技术说明

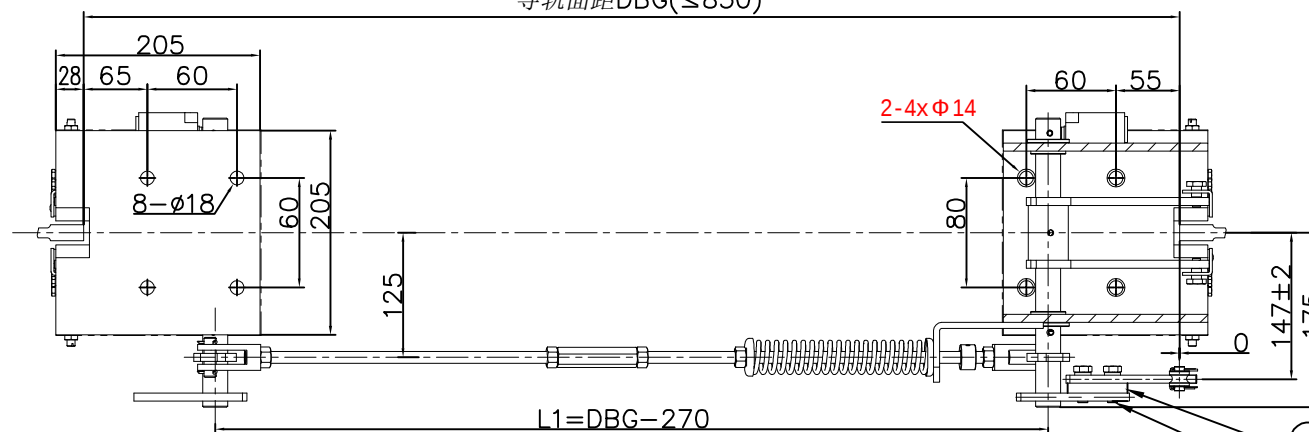
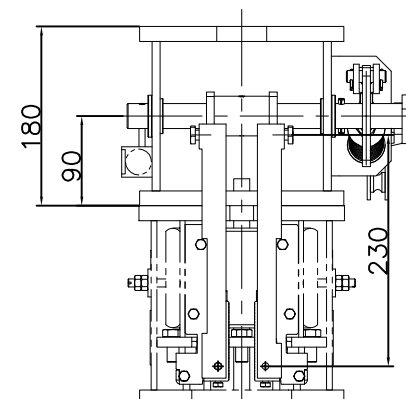
- 增加一块垫板
- 螺栓更改为M10X35
